Mission régionale d'autorité environnementale
CENTRE - VAL DE LOIRE

**Avis délibéré sur
sur le projet des parcs éoliens de « Souffle de Beauce 1 & 2 »
sur le territoire des communes de Logron et Dangeau (28)**

N°MRAe 2024-4683
& 2024-4684

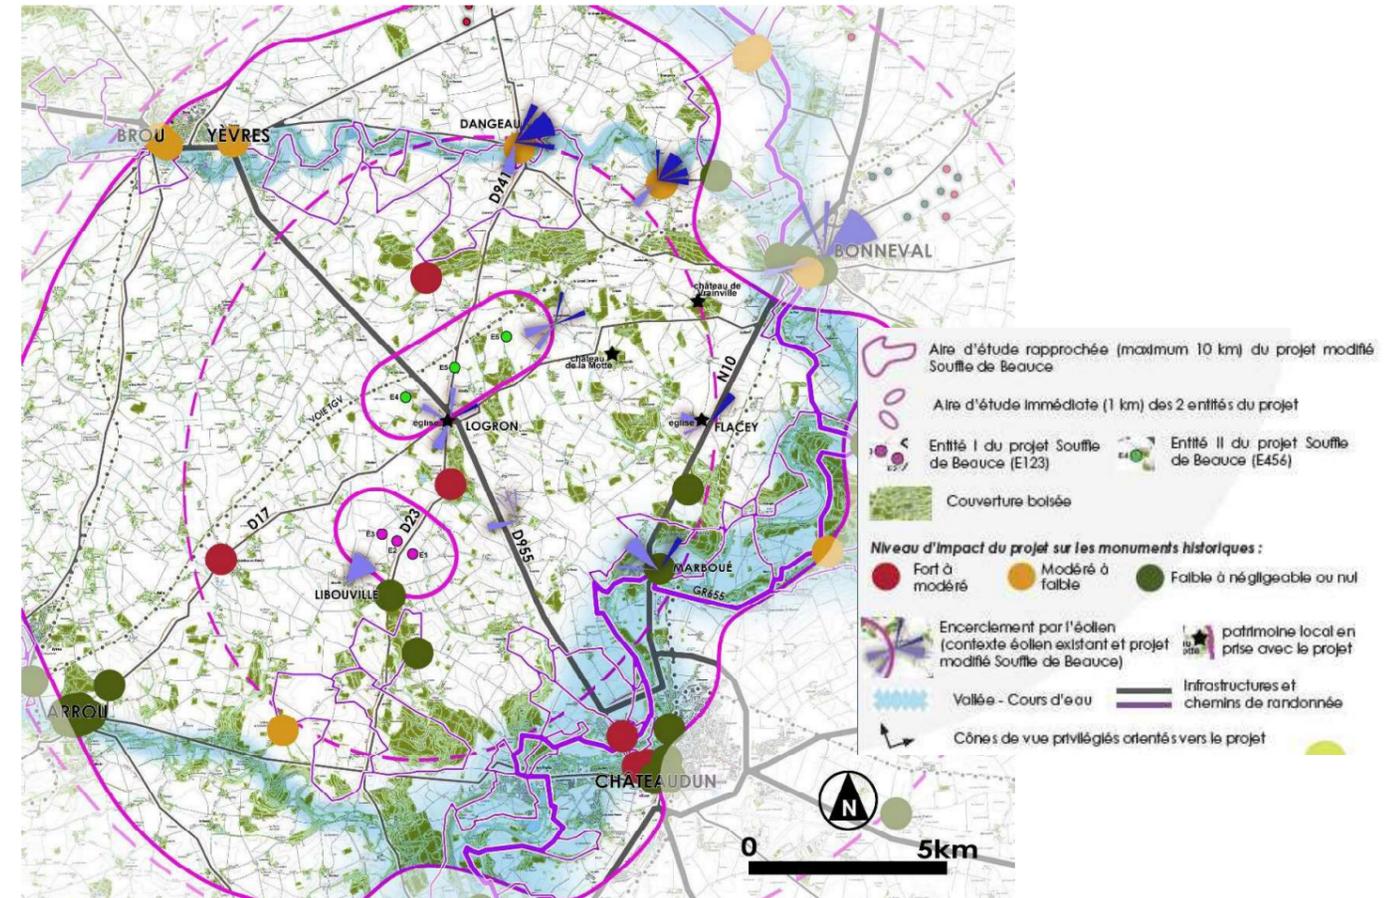
Le contexte éolien est correctement présenté. Le sous-ensemble éolien du « Souffle de Beauce 1 » se situe à 14,6 km du parc éolien de Bonneval composé de six éoliennes (mis en service en 2007) et à 13 km du parc éolien des Asters composé de quatre éoliennes (dossier ayant fait l'objet d'un rejet tacite de la demande). Les autres parcs éoliens sont situés à plus de 16 km de ce projet. Le sous-ensemble « Le Souffle de Beauce 2 » se situe à 3,2 km au nord-est du projet « Le Souffle de Beauce 1 ».

« Souffle de Beauce 2 » se situe à 9,8 km du parc éolien de Bonneval et à 8 km du parc éolien des Asters. Les autres parcs éoliens sont situés à plus de 11 km de ce projet.
